Verzoek tot Wijziging

Algemeen	
Project:	Tramvervoersysteem Uithoflijn
Initiatiefnemer:	Projectorganisatie Uithoflijn (POUHL)
VTW nr.:	OG-VTW-167.1
VTW nr (extern):	
Werknaam:	Aanpassen busperronrand halte UCC (ontwerp)
Inhoudelijk behandelaar OG	
Inhoudelijk behandelaar ON	
Status	definitief
Type wijziging	wijziging t.o.v. contract
Tracédeel	Tracédeel Stationsgebied (OVT + D)

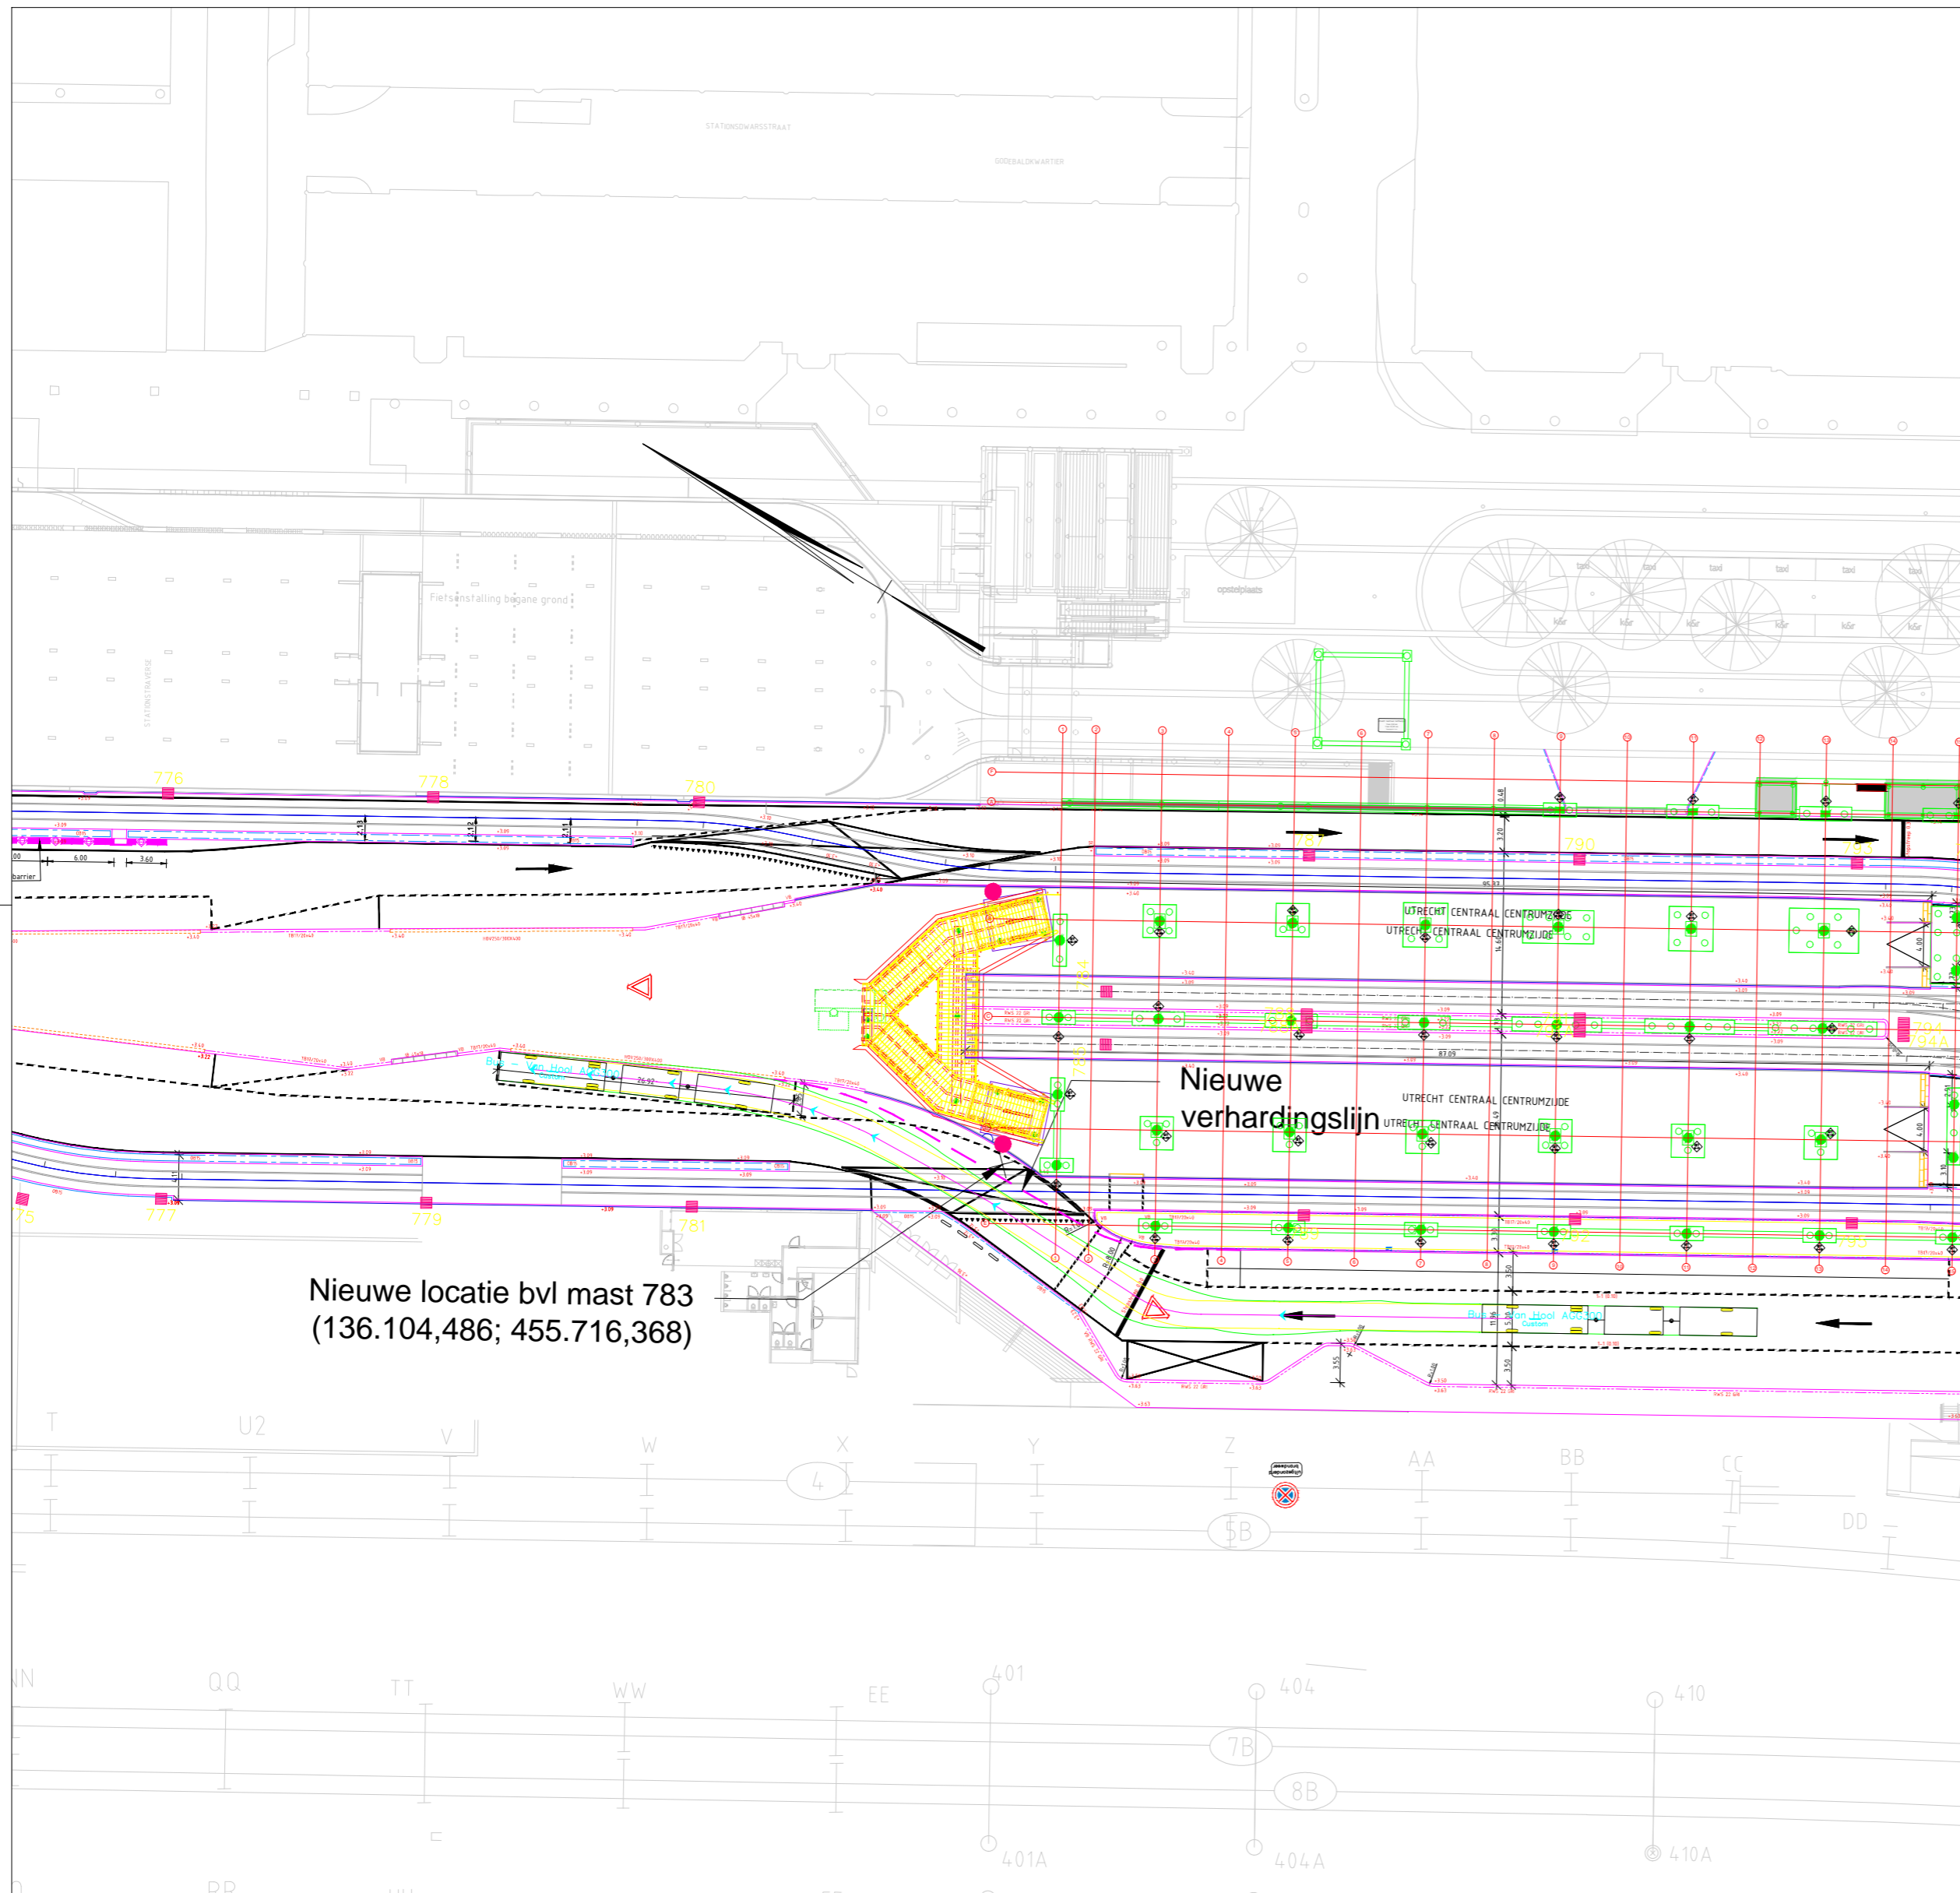
Voorstel eistekst		
Voorstel eistekst	Datum ingediend	Eis
1. Aanpassen van het huidige ontwerp (conform onderstaande eisen) van perronrand bushalte UCC (westzijde nabij te realiseren OVT trap) en voorleggen aan Opdrachtgever.	2017-12-19	
1a. In het ontwerp dient rekening gehouden te worden met de extra OV-chipkaartvalidatoren op deze locatie (OG-VTW-164).	2017-10-06	
1b. In het ontwerp dient de oversteek van de tram- en busbestuurders naar het chauffeursverblijf aangepast te worden, zodanig dat bestuurders wél kunnen oversteken wanneer een tram van 75m is gehalteerd op spoor 4. Inschatting van POUHL is dat de VRI-regeling gelijk kan blijven en dat enkel de fysieke positionering van de VRI (mogelijk) aangepast dient te worden.	2017-10-06	
1c. De positie van bovenleidingmast 783 dient aangepast te worden conform de in bijlage verstrekt coördinaten (kenmerk: RM002266 UHL173 WGN BSN 200 001 (0.3)). Deze bijlage is reeds met Opdrachtnemer gedeeld.	2017-10-06

1d. De traprede tbv de oversteek naar het chauffeursverblijf dient aangepast te worden zodanig dat het struikelgevaar verminderd worden. Hiervoor kan de oversteek in noordelijke richting worden verplaatst zodat deze aansluit op de kolom van de GIT.	2017-10-06	
1e. De perronrand zodanig verbreden dat de clash tussen de OVT trap en de busbaan (AFW-1352) niet meer ontstaat.	2017-10-06	
1f. Rekening houden met aangepaste bussleeplijnen zoals door Movares gesimuleerd (zie ook bijlage: RM002266 UHL173 WGN BSN 200 001 (0.3)).	2017-10-06	
2. Er dient een hekwerk op de perronrand gezet te worden vanaf de kolom van GIT (D/E 01) via bovenleidingmast 783 naar het einde van de keerwand. Dit hekwerk dient van hetzelfde type te zijn als het hekwerk tussen de tramsporen.	2017-12-19

Aanpassen van het huidig ontwerp busperronrand halte UCC zodat loopstromen voldoende geoptimaliseerd zijn, de genoemde clashes voorkomen worden en de genoemde veiligheidsrisico's voldoende gemitigeerd zijn.

Nieuwe locatie bvl mast 783
(136.104,486; 455.716,368)

Nieuwe
verhardingslijn
